Zoom produit

NOUVEAU TAQUET SEMI-MOBILE

Dès aujourd'hui, une nouvelle version du taquet pour les tablettes semi-mobiles est disponible.

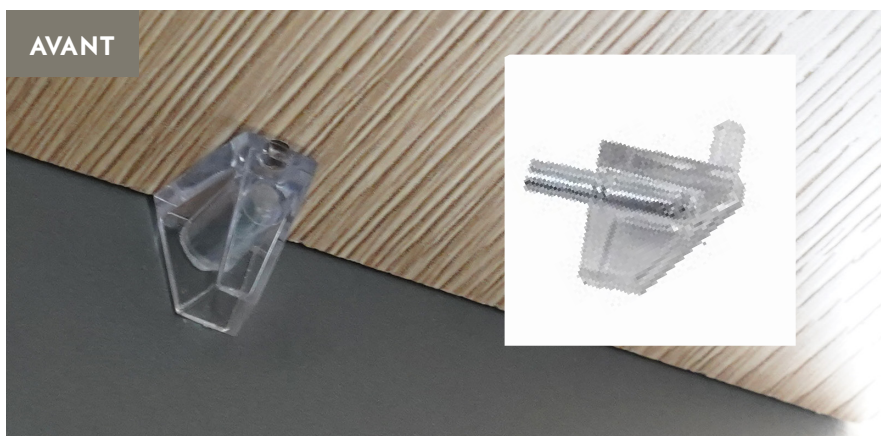
Plus esthétique, ce taquet est désormais en alliage de zinc, plus ro-

buste que le plastique de l'ancienne version.

Le diamètre de perçage sous la tablette passe de 3 à 5 mm.
